MHC-GT444 & HCD-GT444

HA/007

1. Descripción del Problema

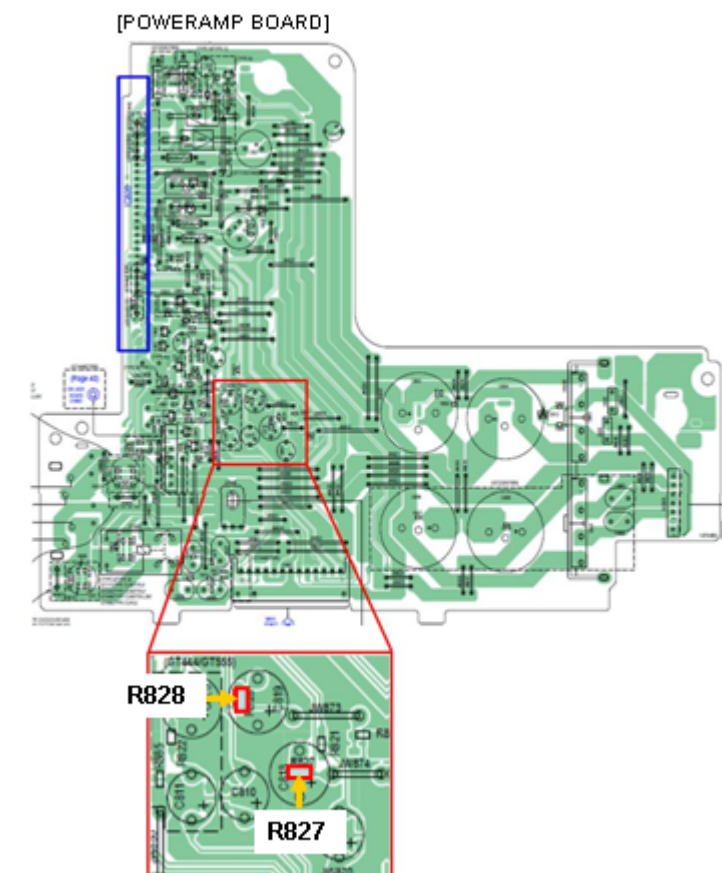
Al hacer reemplazo de IC800, Power Amp IC, será necesaria la sustitución de dos resistencias, R827 & R828 de valor 820Ω por unas de 910Ω.

A continuación se muestra la ubicación de las resistencias (estas se encuentran en la tarjeta POWERAMP BOARD)

Descripción	No. parte	Cantidad requerida
Chip Resistor 910Ω	121869111	2
STK433-320-E	6-712-281-01	1
